## Lillehammer - E6 Roterud - Storhove - samordning av statlige innsigelser ved 2.gangs høring

Det vises til brev datert 2.2.22 med 2. gangs høring og utlegging til offentlig ettersyn av reguleringsplan E6 Roterud- Storhove i Lillehammer.

## **NVEs innsigelse - 2. gangs offentlig ettersyn - detaljreguleringsplan for E6 Roterud - Storhove og detaljreguleringsplan for avlastet E6 - Lillehammer kommune**

## Lillehammer - reguleringsplan E6 Roterud - Storhove - merknader til 2. gangs høring

Figur 2: Prinsipp for tunnelforming hentet fra formingsveileder E6 Biri – Otta (kap. 7.15) fra Statens Vegvesen

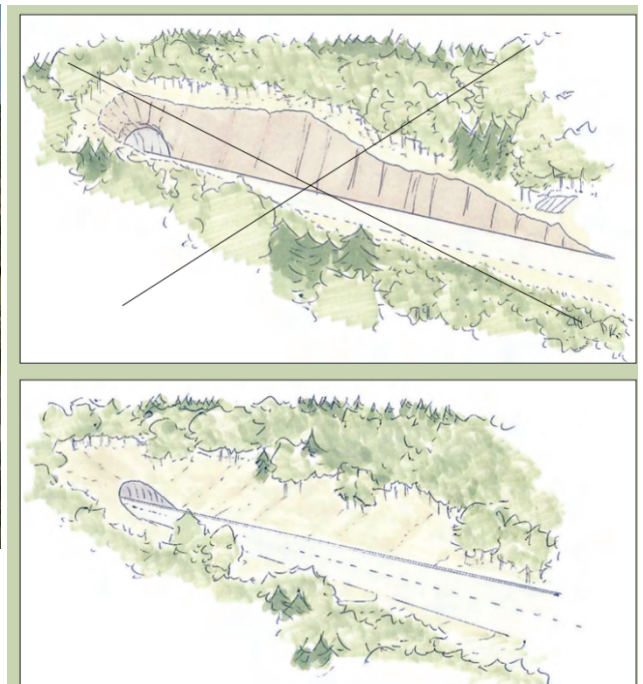
Statsforvalteren har ment at tunnellopene bør forlenges utover det som er vist i notat NOTA-lab-001. Ved 1. gangs høring sa Statsforvalteren at det burde etableres et lengre lokk i Øyresvika for bedre å ta hensyn til landskap og dyrket mark. Ut ifra et kostandsperspektiv og klimahensyn ønsker ikke Nye Veier en slik løsning. Etter Statsforvalterens syn kan det imidlertid gjøres mindre justeringer på tunnelportaler som vil gi en forbedring av utformingen.

Statsforvalteren mener prinsipp for utforming for tunnelportaler må justeres. Figur 2 er hentet fra estetisk oppfølgingsplan. Det er usikkert på om det faktisk er mulig med denne portalen å plante trær over tunnelmunningen til tross for at dette er illustrert.

Figur 1: Statsforvalteren anbefaler kommunen å gi føringer om å forlenge tunnellopene noe slik at det vil være mulig å fylle tilbake mot påhuggsområdet. Dette er viktig or å dempe negative landskapsvirkningene av portalområdene.

#### **C.1 - Adkomst til Vormstugujordet.**

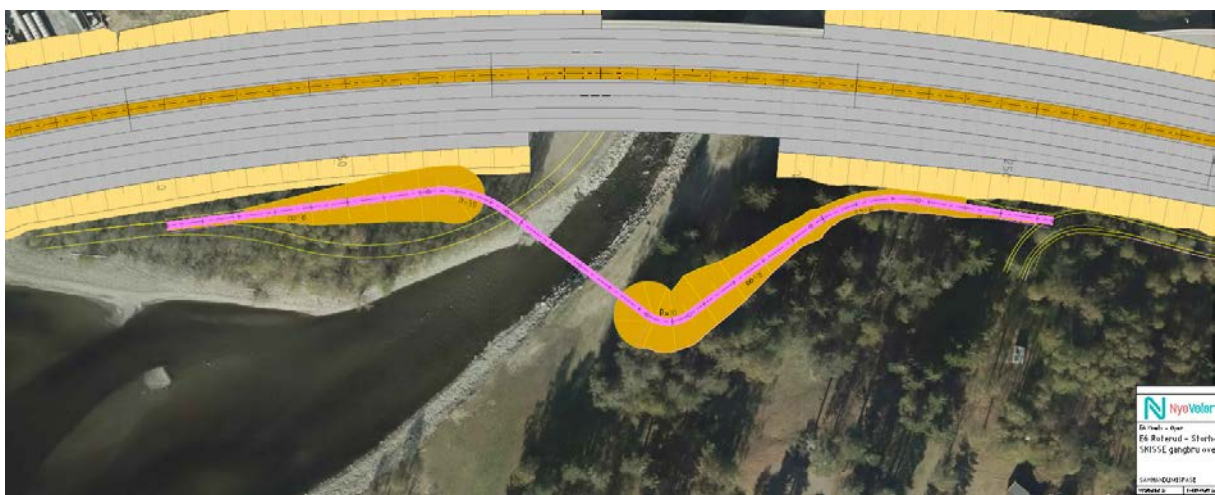
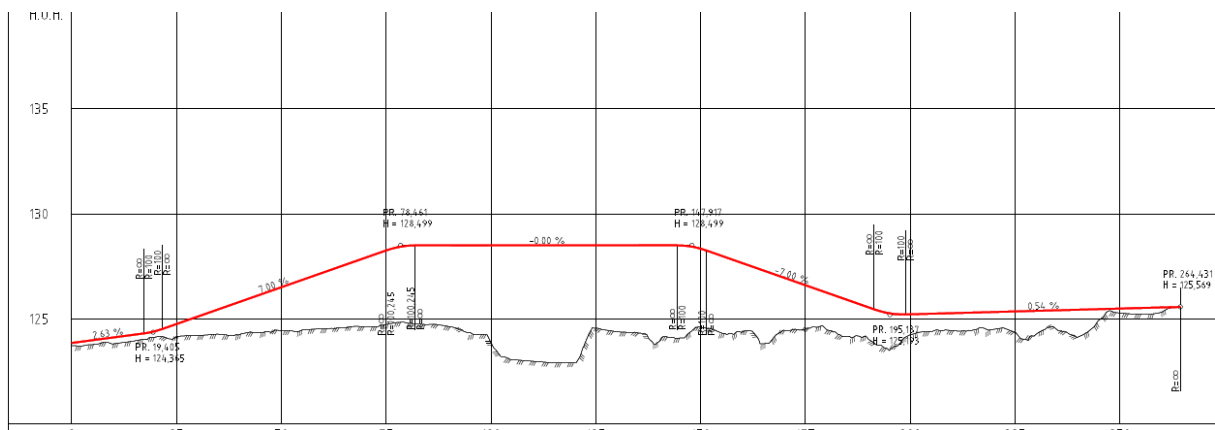
Kommunedirektøren forutsetter at alternativ adkomst til Vormstugujordet etableres av Nye Veier dersom det gjennomføres tiltak som medfører at dagens veisystem fjernes.

Etablering av ny adkomst til Vormstugujordet er ikke utløst av E6-utbyggingen og de tiltakene som er nødvendig for å etablere den alternative adkomsten er betydelig større enn de planlagte endringene på fylkesveien.

Dersom alternativ adkomst vedtas mener Nye Veier det må sikres at merkostnaden ved etableringen dekkes av grunneier. Nye Veier mener prinsippet om at grunneier skal bekoste adkomst til Vormstugujordet ligger fast fra tidligere regulering av området.

Figur 2 Rød stiple linje viser område der anlegg beltet trekkes tilbake for å bevare høyrest skog.

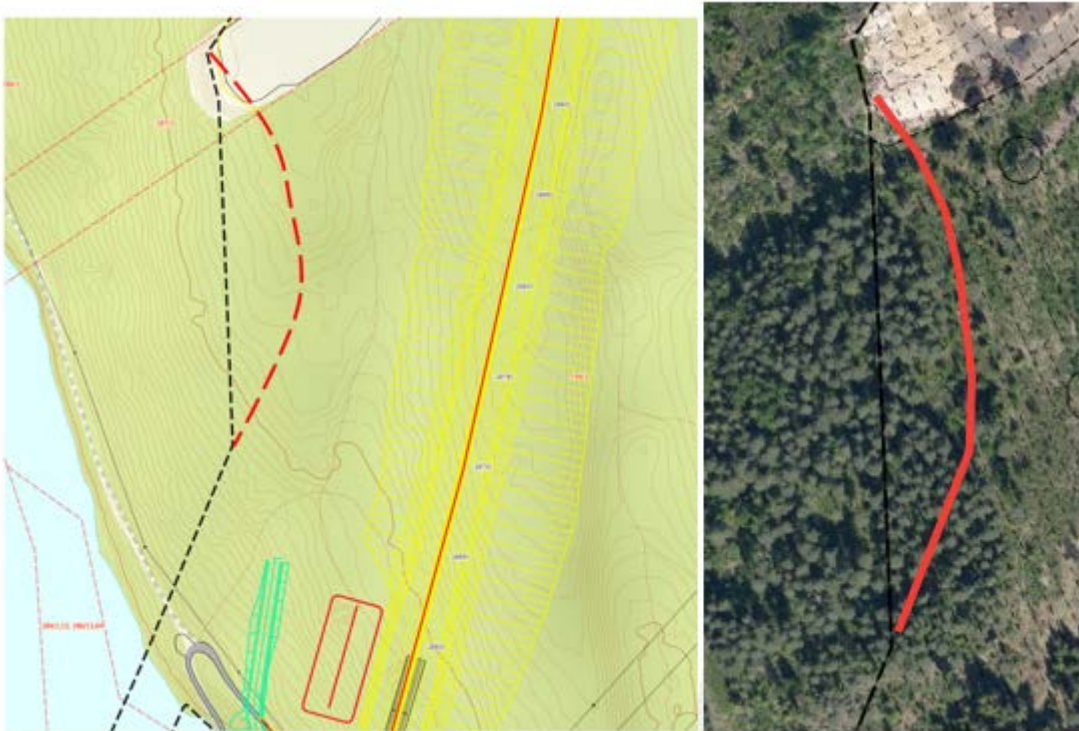
Kommunedirektøren har i saksfremlegget kommentarer knyttet til anleggsgjennomføring og knuseverk på Hovemoen. Etter at planen ble lagt ut på høring er det gjort flere endringer i området. Anleggsbeltet reduseres i areal mot vest slik at en større del av den storvokste skogen kan bevares slik det er vist i figur 2.

Figur 3 Støykart med ny plassering av knuseverk på Hovemoen

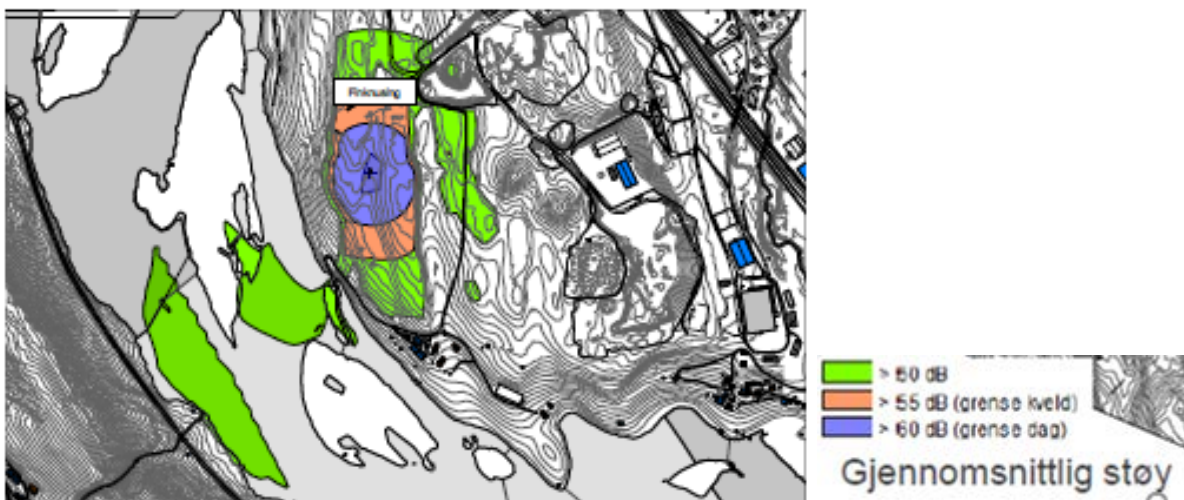
Videre er knuseverket flyttet slik at det blir liggende noe lenger syd og i et naturlig søkk i terrenget som gir god støyreduserende effekt. Det har vært tett dialog med Statsforvalter knyttet til dette og Nye Veier mener man gjennom foreliggende løsning har funnet en plassering og tiltak Statsforvalteren kan akseptere. I figur 3 vises støykart med knuseverk plassert på ny lokasjon.

C Trygg kryssing av Paul A Owrens veg fra **tursti langs Rinna** – (se alternativt forslag E)

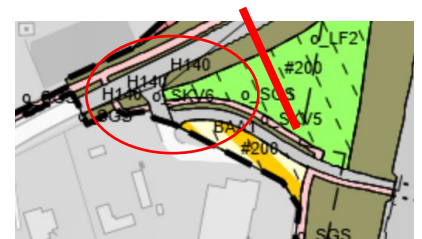
I planen er det regulert inn en tursti langs Rinna, fra Vingromdammen og opp til FV2538. Ved etablering av denne er det viktig at det etableres trygg kryssing over FV2538 for myke trafikanter. Vegen har høy trafikkmengde og mye tungtrafikk. Det er også viktig med sikring mot Rinna.

Mye av grunnen er i privat eie. Det er viktig for oss i Vingrom at utbyggere/kommunen har god dialog med grunneiere når privat grunn omreguleres til offentlig formål.

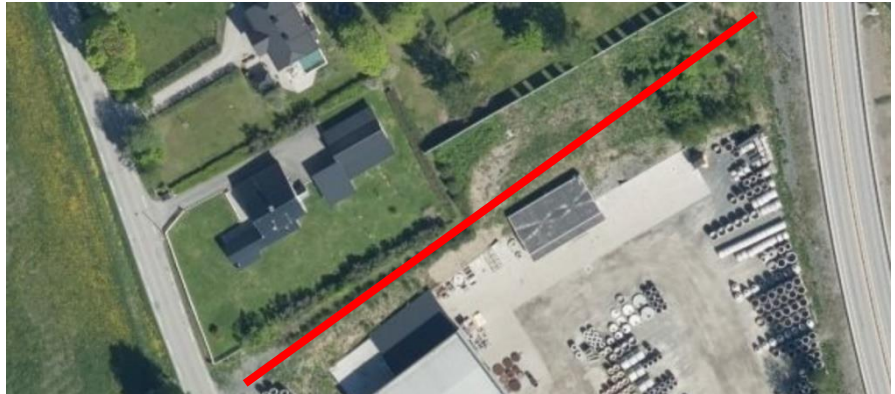
Vi foreslår å flytte fotgjengerovergangen over FV2538 veg noe lenger øst, slik at kryssingen for myke trafikanter kan skje med en kryssing av vei, og ikke to som i dag. Dette vil redusere antall farlige situasjoner. Det er viktig at den ikke flyttes så langt øst at kryssing utenfor fotgjengerfelt blir foretrukket.

Barn på vei til skolen langs fylkesvegen ved Bø/Lekshus. Foto: Borghild Ouren

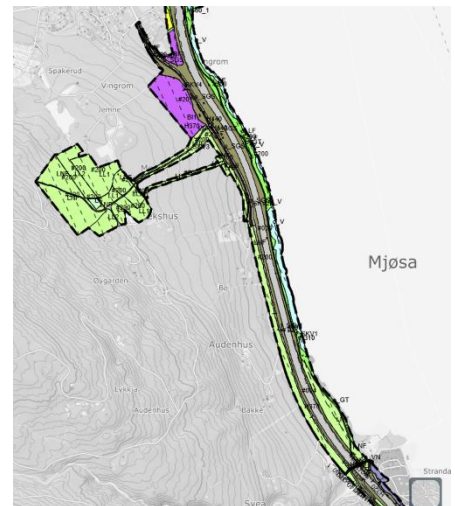
Videre mener vi at gang- og sykkelveien langs FV2538 må forlenges frem til Gjøvik kommunegrense. Som beskrevet innledningsvis bor det skolebarn tilhørende Vingrom skole helt til kommunegrensen. Da disse bor under 4 km fra skolen, har de ikke krav på skoleskysst annet enn i første klasse. Fartsgrensen langs veien er 60 km/t. Politiet har på farts kontroll målt bilister til over 100 km/t.

Ifølge Statens Vegvesens «N100 Veg-og gateutforming» skal det etableres egen parallelført gang- og/eller sykkelveg dersom en vei går gjennom tettbebygde områder, har fartsgrense 60 km/t, ÅDT overstiger 1000 og strekningen er skolevei. FV2538 har ÅDT 800 ifølge vegkart.no. Det beregnes 48% trafikkavvisning mot lokalvei ved innføring av bompenger på hovedvei. Det gir ÅDT 1200 uten fremskrevet trafikkøkning.

Figur 2 Dagens støybilde med 0 alternativ (beregnet)

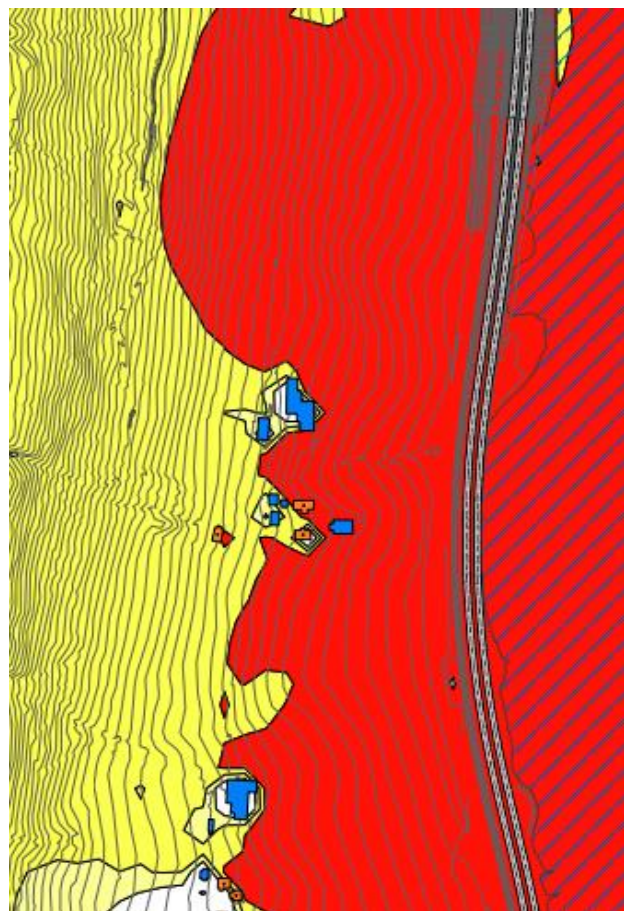
Eiendommen blir ut fra tabeller og støykart svært utsatt for støy. Det **må** derfor gjøres tiltak som bedrer bo og livskvaliteten på eiendommen. Hoveddelen av tunet samt fasade, er eksponert for støy fra E6 hele veien fra Vingrom kirke i sør og til Nordsletta i Nord. Ut fra tellinger og historiske data har trafikken økt. Planen beskriver også at den vil den øke ytterligere i fremtiden og det vil bli et økende problem. Støyen er spesielt til sjenanse på sommerhalvåret da husene må bruke vinduer og ventiler for å få tilstrekkelig lufting. Soverom i alle hus befinner seg i 2 etasje, som øker mottagelsen for støy. Tunet er et naturlig oppholdssted på gården, samt sentral arbeidsplass for den daglige driften på eiendommen. Tiltak må derfor settes inn for å bedre oppholds forholdene. Støytiltak som igangsettes er: tiltak med støyskjerming på utsatte strekninger langs selve veien (Støyvegg), i tillegg på fasade og uteplasser. Det må også gjøres støymålinger, ikke kun beregninger for å sikre nødvendig løsninger for eiendommen.

*Figur 6-9. I planalternativ 1 reguleres Vingrom kryss nord ved Ullhammeren. Mot Vingrom sentrum er det regulert langsgående støyskjerm sør for kulvert og støyvoll nord for kulvert. Mot Vingromdammen reguleres langsgående støyskjerm.*

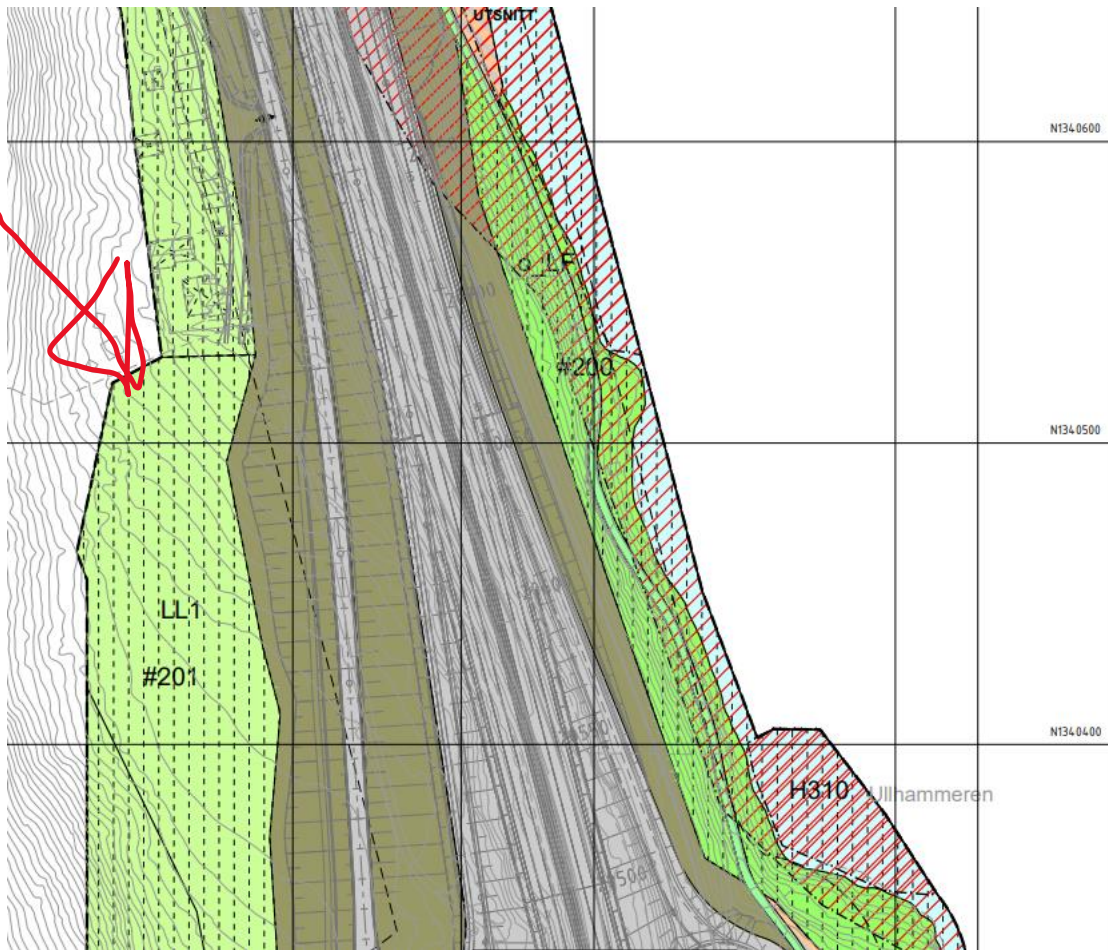
Det bes om at adkomst fra ny lokalveg til arealene nord på gnr 11/ bnr 1 vest for lokalvegen ved kryss Vingrom nord, markert med pil på kartet over, opprettholdes.

Bruløsning foreslått av eksisterende næring og grunneiere

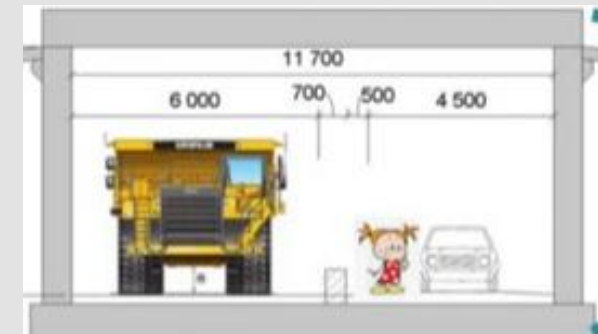
Dagen næringsområde merket med **rød ring**.

Betydelig større del av Hovemoen kan bevares for eksisterende næring og for framtidig utvikling ved bruløsning.

Figur 5-4 På begge sider av kulverten skilles transport knyttet til grusdriften og ordinær trafikk med rekkverk.

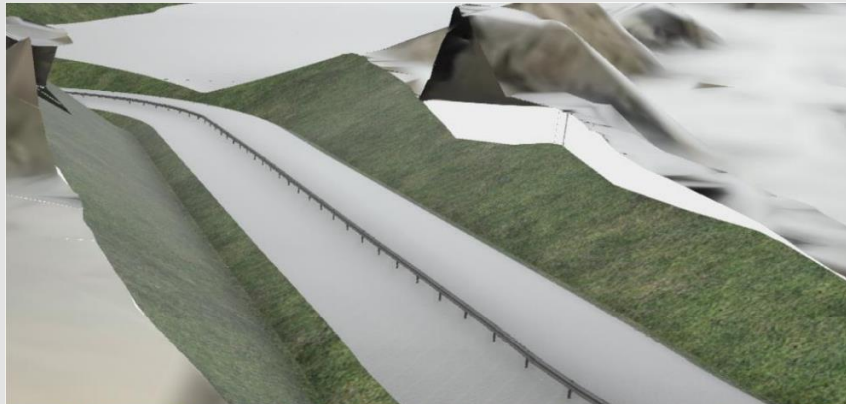
- Ved kulvertløsningen vil man fra begge sider ikke ha sikt til den annen side når man kjører inn i foreslåtte trasè med midtdeler. Dette gjelder både for anleggs- og småtrafikk.
- Uten å kunne møte på strekningen vil vanskelig og farlige situasjoner oppstå. Uholdbar løsning!
